マニュアルモータスタータ用新規オプションユニット追加のお知らせ
取付ベースユニット UT-BT32DMP 可逆接続ユニット UT-RT32DMP

発行日付	2018年12月	件名	マニュアルモータスタータ用新規オプション追加のお知らせ 取付ベースユニット UT-BT32DMP 可逆接続ユニット UT-RT32DMP	三菱電機株式会社 名古屋製作所 可児工場 〒509-0249 岐阜県可児市姫ヶ丘 3-5 TEL (0574)61-1952
------	----------	----	--	--

品名	新製品	従来製品
取付ベースユニット	UT-BT32DMP	UT-BT32D
可逆接続ユニット	UT-RT32DMP	UT-RT20/RT32

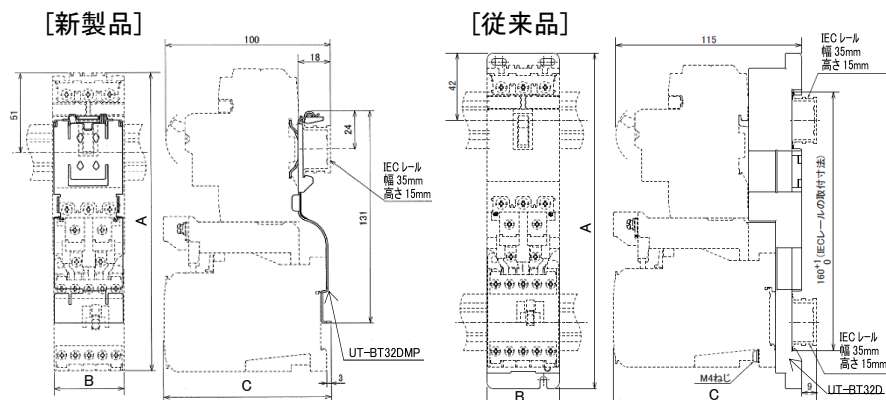
UT-BT32DMP : MMP-T32 と直流操作形電磁接触器(SD-T12/T20/T32)を組み合わせるコンビネーションスタータを構成するためのオプションユニットです。

UT-RT32DMP : UT-BT32DMP を使用する可逆式のコンビネーションスタータを構成するためのオプションユニットです。

※外形寸法 (コンビネーションスタータ構成時)

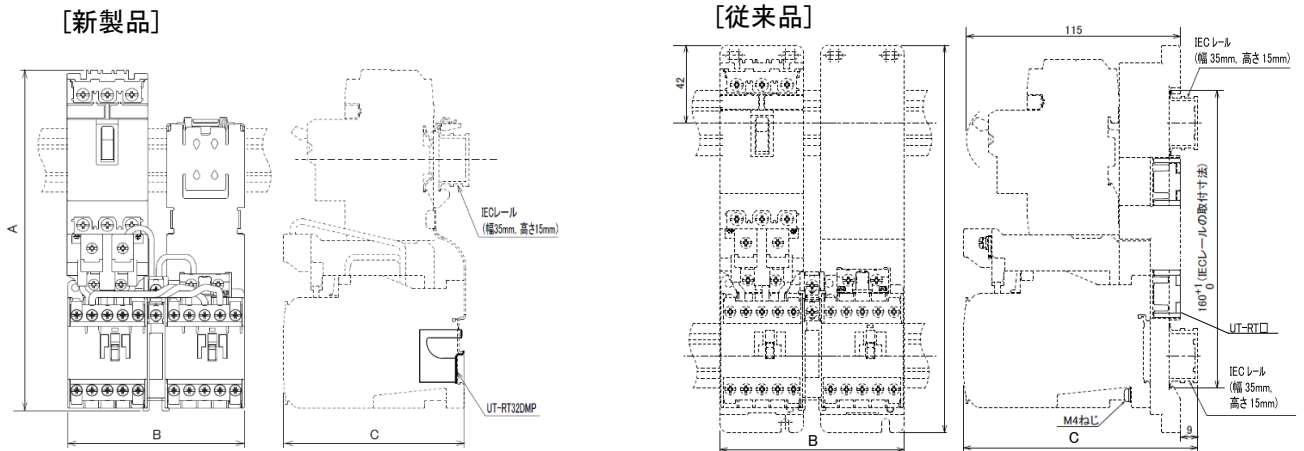
- ・ 盤への取付けが IEC レール 1 本で可能 (従来品は 2 本必要)
- ・ 盤取付時の高さおよび奥行き寸法が従来品より縮小
- ・ コンビネーションスタータへの取付けが容易に(ねじによる取付け不要)

形名	新製品 UT-BT32DMP		従来製品 UT-BT32D	
	単体	取付時 (製品背面)	単体	取付時 (製品背面)
製品外観				
コンビネーションスタータへの取付け方法	はめあいにより結合		はめあい及びねじにより結合	
盤への取付け方法	IEC レール 1 本		IEC レール 2 本 もしくは ねじ取付け

オプションユニット	電磁接触器	A (高さ)	B (幅)	C (奥行)
		新製品	UT-BT32DMP	SD-T12/T20: 188 SD-T32: 191
従来品	UT-BT32D	SD-T12/T20: 208 SD-T32: 208	45	125
